Wijzigingen aanleg/groot onderhoud openbare ruimte Punter 16 / Punter 17

No. 22-146

Bijlage(n): uitsnede aangepast ontwerp

Afbeelding: uitsnede van het ontwerp Punter 16.

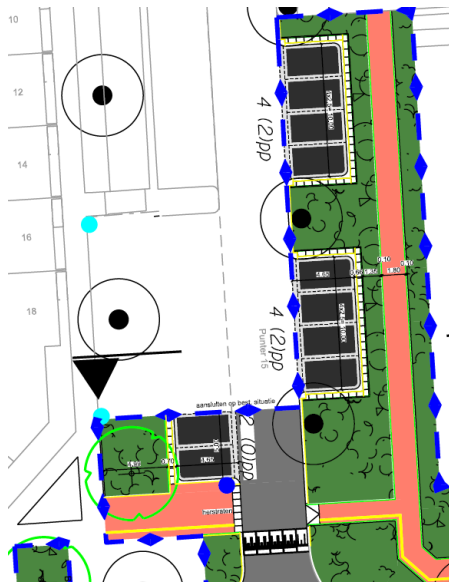
De stoep langs het voetbalveldje wordt ook voorzien van rode stenen. In het definitieve ontwerp stond dat deze stoep grijze tegels kreeg. Maar in het contract met de aannemer staat dat er op deze plek rode stenen worden gelegd. Wij houden hier ook deze rode verharding in stand. De rode stenen worden ook toegepast richting Punter 15-18 en richting Punter 11 langs de doorgaande weg tot bij Punter 10-02.

Bij de parkeerplaatsen achter Punter 16-07 maken wij 2 mindervaliden opritten zodat de stoep voor iedereen toegankelijk is. Deze stonden niet op het definitief ontwerp vermeld.

De indeling van de haakse parkeerplaatsen langs het fietspad bij Punter 16 is veranderd. De indeling is veranderd omdat er een gasleiding ligt, welke hoger ligt dan verwacht. Hierdoor is het niet mogelijk de indeling aan te houden zoals in het definitief ontwerp stond. Het groenvak in de bocht van het fietspad maken wij nu groter. De parkeerplaats die hierdoor wegvalt, maken wij terug in het gebied richting de kruising van Punter 16 met het fietspad.

Op de hoek bij de kruising van Punter 16 en het fietspad kunnen wij geen boom planten vanwege de kabels en leidingen onder de grond. In plaats van een boom, plaatsen wij hier een solitaire heester. Hier planten wij een grote solitaire heester. Dit geldt ook voor de boom direct bij huisnummer Punter 16-17 aan de kant van het fietspad. Ook daar planten wij een solitaire heester.

Ter plaatse van de kopgevel van Punter 16-17 en Punter 16-15 is een betonnen keerwand geplaatst. Deze muur is geplaatst om het hoogteverschil op te vangen met het fietspad, zodat hier parkeerplaatsen gemaakt konden worden. De betonnen muur ziet er anders uit dan de gemetselde muur die ernaast staat. We gaan het uiterlijk van de betonnen muur aanpassen zodat deze meer overeenkomt met de gemetselde muur.
